Informe tècnic de valoració de la qualitat del sòl

Expedient	Informatiu				SC	Codi productor
	Q0503/2020/18				1891/1	-
Descripció	Construcció edifici en carrer Acer 10					
Municipi	Barcelona		Adreça	Carrer de l'Acer núm. 10		
Coordenades UTM (ETRS89)		X	428.032	Y	4.577.932	Plànol de situació (annex 2)

ANNEX 2: Plànol 2- Plànol d'ubicació dels punts de perforació de 2019 (Extret Doc. 2)

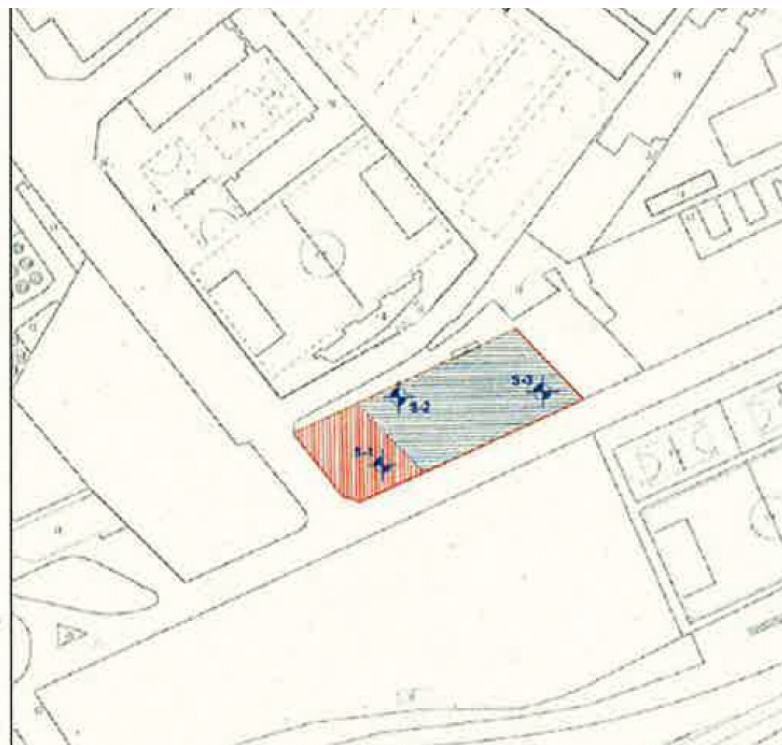
La distribució dels punts de mostreig no es considera representativa de la totalitat de la superfície de l'emplaçament, ja que gran part de la parcel·la nord, com a conseqüència dels abassegaments de terres existents, no disposa de punt de mostreig, i, fins i tot, el sondeig S4 es troba fora dels límits de la nova parcel·la resultant. Tot i així, la parcel·la nord havia estat utilitzada com a camp de futbol, activitat que no es considera potencialment contaminant del sòl, ara bé es desconeix la qualitat del subsòl, que s'haurà d'analitzar durant les tasques d'excavació.

L'afecció detectada en el sòl ha estat correctament delimitada; es localitza en el material de reblert de la parcel·la sud (les concentracions detectades són coherents amb la informació de l'estat químic del sòl de l'expedient Q0503/2009/76) i en el material de reblert en l'entorn del sondeig S4 (situat a la parcel·la nord). El material abassegat a la parcel·la nord no mostra afecció però sí restes d'origen antròpic, tot i que només es disposa de 2 punts de mostreig i es desconeix si aquest és homogeni, ja que ocupa una gran superfície.

L'emplaçament ha patit una reparcel·lació, on les dues parcel·les antigues s'han fusionat en una única parcel·la. La nova parcel·la ocupa una superfície menor que la que ocupaven les 2 antigues parcel·les. Es desconeix l'ús que se li donarà a la superfície no inclosa en la nova parcel·la, tot i que és de preveure que aquesta es correspongui a zona d'urbanització. La informació valorada no aporta les característiques constructives de la futura urbanització, considerant que s'ha detectat afecció en aquesta zona (sondeig S4 a la parcel·la nord i sondeigs S1 i S3 de l'expedient Q0503/2009/76 a la parcel·la sud).

També s'haurà de tenir especial cura amb les tasques associades a la urbanització de la zona, i on com a mínim, s'haurà d'excavar i gestionar correctament el material de reblert en l'entorn dels sondeigs S1 i S3 de la investigació de 2009 i en l'entorn del sondeig S4 de la investigació de 2019. També s'haurà d'excavar i gestionar el material de reblert en l'entorn del sondeig S1 de la investigació de 2019.

- b) Implementar un nou piezòmetre que permeti valorar la qualitat de les aigües subterrànies de l'emplaçament i el sentit del flux.
 - c) Disposar d'una DAO durant l'execució de les obres, que supervisi si durant l'excavació de terres s'observés presència d'afecció del sòl no detectada en l'estudi de la qualitat del sòl, per a que faci el control corresponent amb la caracterització dels materials que calgui, vetlli per la seva correcta gestió i, si és el cas, ho notifiqui a l'ARC.

- Forat d'excavació: prendre 4 mostres de la base, 2 mostres a cada paret curta i 3 mostres a cada paret llarga. Els paràmetres a analitzar com a mínim hauran de ser metalls, HAPs i TPH amb separació de famílies i cadenes.

- Antic camp de futbol no excavat: prendre 8 mostres de la base. Els paràmetres a analitzar hauran de ser els mateixos que en la investigació de la qualitat del sòl (metalls i compostos orgànics de l'annex V del Reial Decret 9/2005).

- Urbanització: prendre 8 mostres de la base. Els paràmetres a analitzar com a mínim hauran de ser metalls, HAPs i TPH amb separació de famílies i cadenes.
